改善箇所説明図

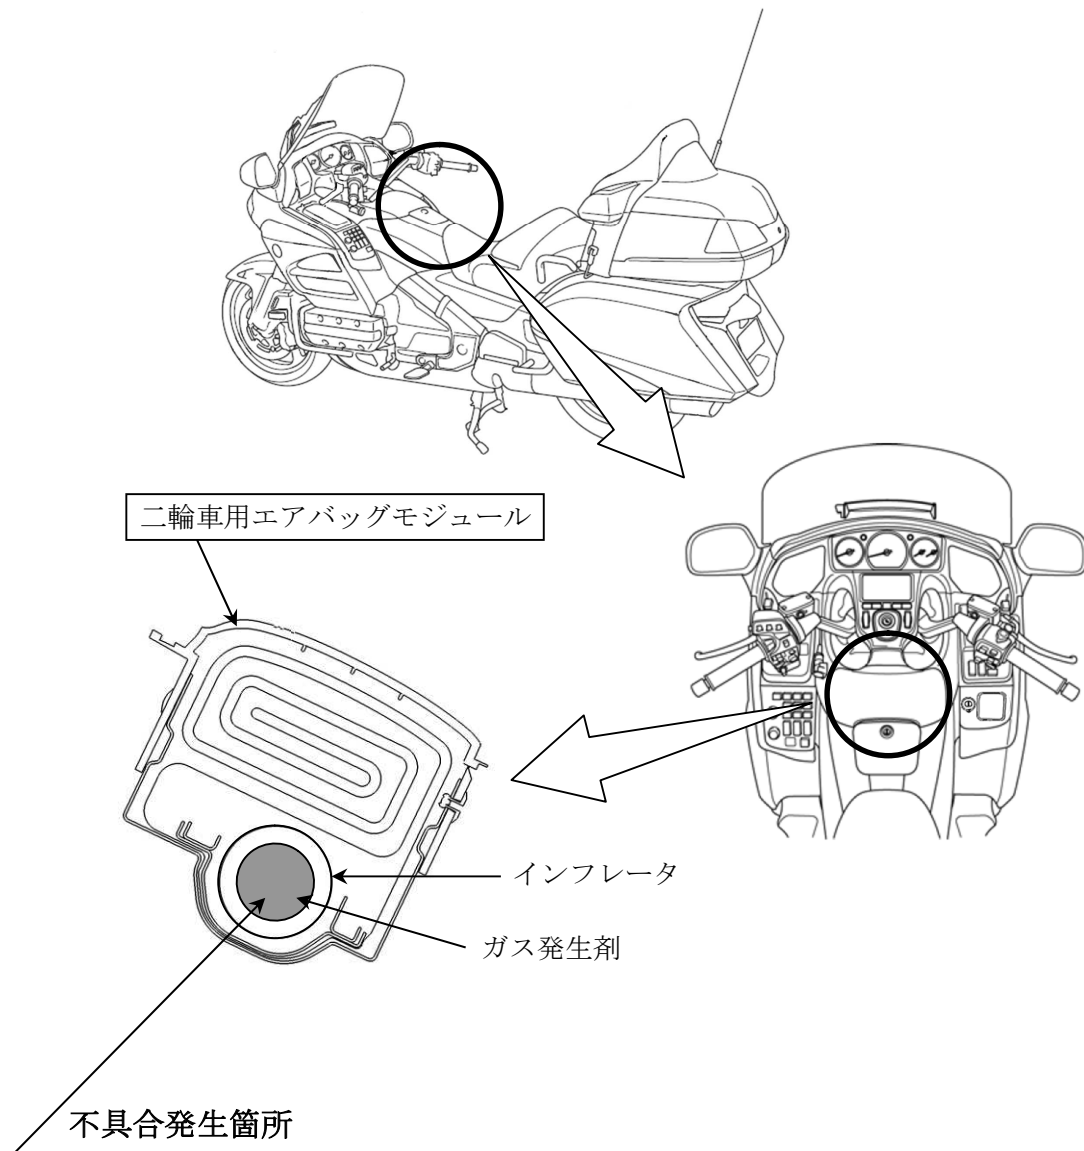
二輪車用エアバッグのインフレーター（膨張装置）において、環境温度および湿度変化の繰り返しによりガス発生剤が劣化することがある。そのため、エアバッグ展開時にインフレーター内圧が異常上昇して、インフレーター容器が破損するおそれがある。

全車両、二輪車用エアバッグモジュールを対策品と交換する。

なお、部品の準備に時間を要することから、当面の暫定措置としてエアバッグの機能を停止するとともに、エアバッグ警告灯を点灯させ、エアバッグモジュールカバーに当該エアバッグが作動しない旨の警告を表示する。
